改善箇所説明図

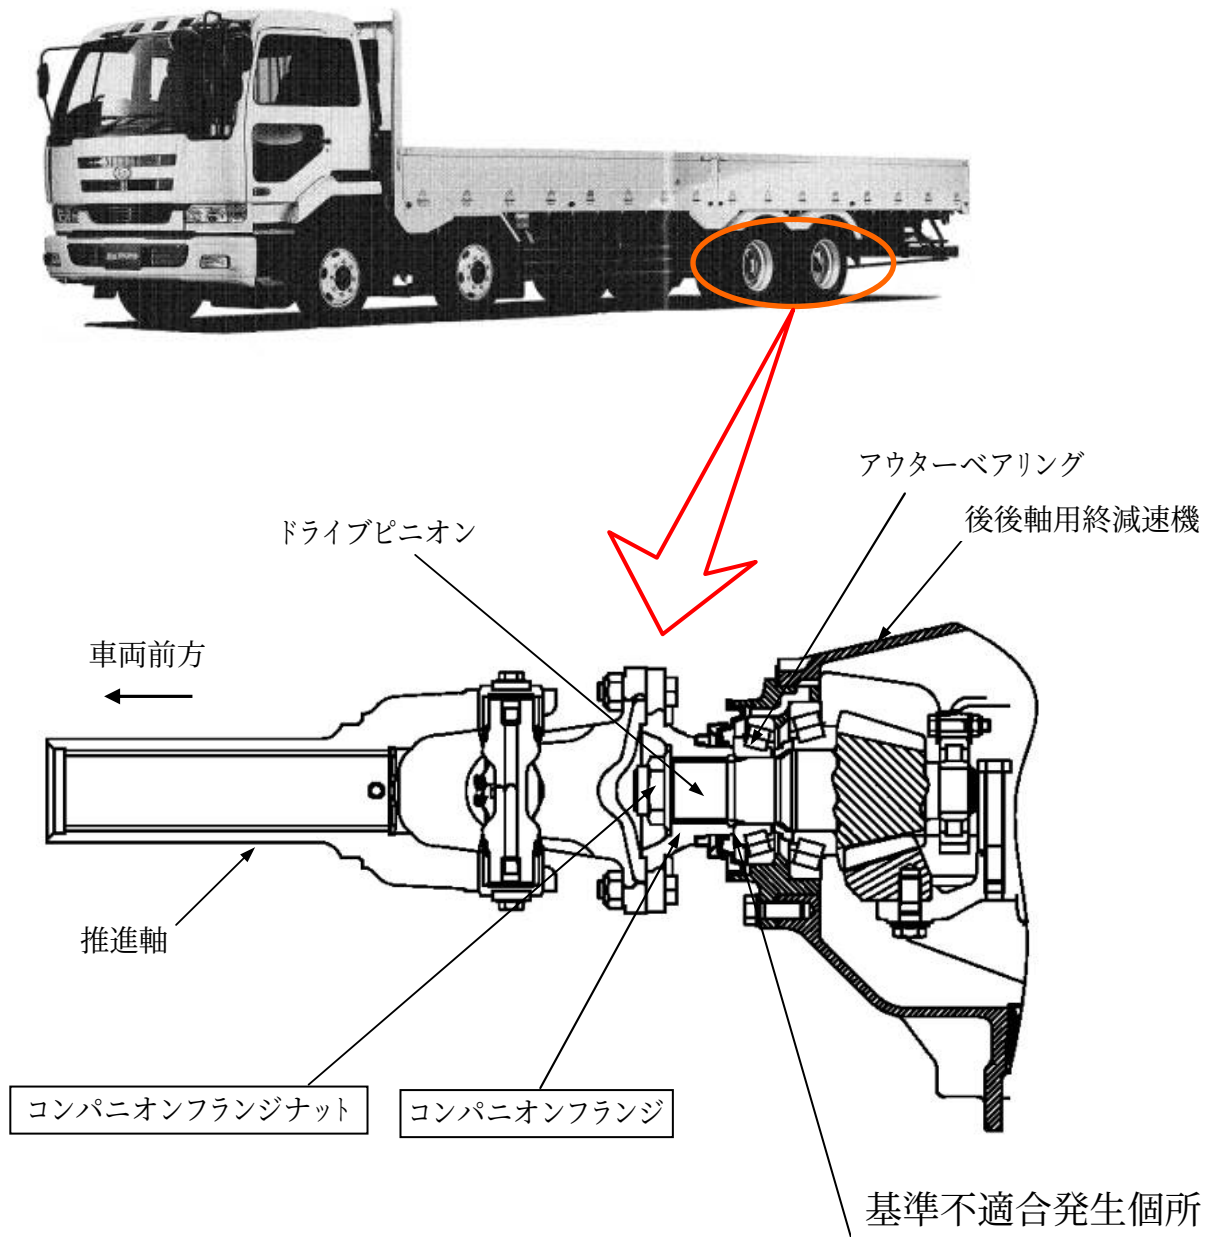
低床式後2軸駆動車の後後軸用終減速機において、ドライブピニオン部コンパニオンフランジの材質硬度が不足しているため、急発進等の負荷の繰り返しのより、コンパニオンフランジのアウターベアリングとの接触面が摩耗し、コンパニオンフランジナットの締付け力が低下するものがある。そのため、このまま使用を続けると当該ナットが緩み、最悪の場合、コンパニオンフランジが抜け出し、後前軸と後後軸間の推進軸が脱落するおそれがある。

全車両、コンパニオンフランジおよびコンパニオンフランジナットを対策品と交換するとともに、当該ナットの締付けトルクを増大する。

識別： 終減速機のケース左側面に、白色又は黄色ペイントを塗布する。
